Forum mondial de l'harmonisation des Règlements concernant les véhicules

**Accord de 1958: Examen des projets d'amendements
aux Règlements existants**

Proposition de série 05 d'amendements au Règlement n° 48 (Installation des dispositifs d'éclairage et de signalisation lumineuse)

Communication du Groupe de travail de l'éclairage et de la signalisation lumineuse (GRE)*

Modèle A

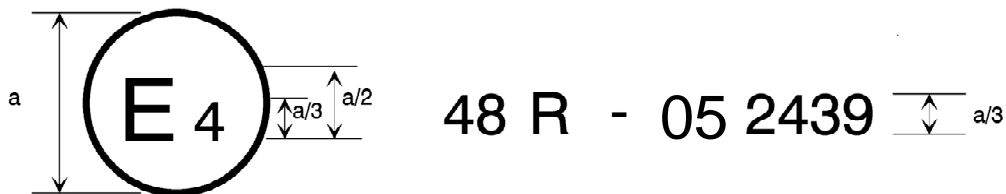
Annexe 2, modifier comme suit:

La marque d'homologation ci-dessus, apposée sur un véhicule, indique que le type de ce véhicule a été homologué aux Pays-Bas (E4), en ce qui concerne l'installation des dispositifs d'éclairage et de signalisation lumineuse, en application du Règlement n° 48 tel que modifié par la série 05 d'amendements. Le numéro d'homologation indique que l'homologation a été accordée conformément aux prescriptions du Règlement n° 48 tel que modifié par la série 05 d'amendements.

Modèle B

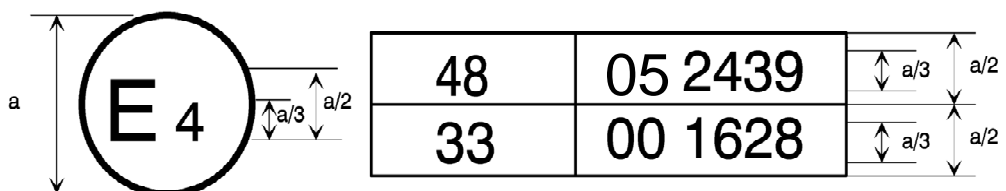
La marque d'homologation ci-dessus, apposée sur un véhicule, indique que le type de ce véhicule a été homologué aux Pays-Bas (E4), en application du Règlement n° 48 tel que modifié par la série 05 d'amendements et du Règlement n° 33 1/. Le numéro d'homologation indique qu'aux dates auxquelles les homologations respectives ont été accordées, le Règlement n° 48 avait déjà été modifié par la série 05 d'amendements et le Règlement n° 33 n'avait pas encore été modifié.
